## 改善箇所説明図

ナンバープレート及び保安灯火類ブラケット用  
取り付けボルト

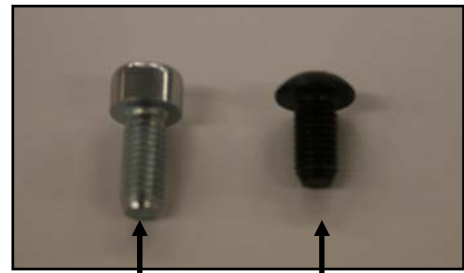
- ・ 前方 2 本は長いボルトへ交換後、スレッドロック剤を塗布して組み付け。
- ・ 後方 2 本はスレッドロック剤を塗布して組み付け。

- ・ 前方取付ボルトは交換
- ・ 後方取付ボルトはスレッドロック剤を塗布して取り付け

ナンバープレート及び保安灯火類を保持するブラケットの取付ボルトの取付方法が不適切なため、走行中の振動により取付ボルトが外れ、これらの部分が落下することがある。また、外れた部分が後輪に巻き込まれ、後輪用ブレーキホースを損傷することでブレーキフルードが漏れて後輪ブレーキが効かなくなるおそれがある。

全車両、4本のナンバープレート及び保安灯火類ブラケットの取付ボルトのうち、後方2本の取付ボルトにスレッドロック剤を塗布し、規定トルクで取付け直す。

また、前方2本の取付ボルトを長いものと交換し、スレッドロック剤を塗布し、規定トルクで取付け直す。
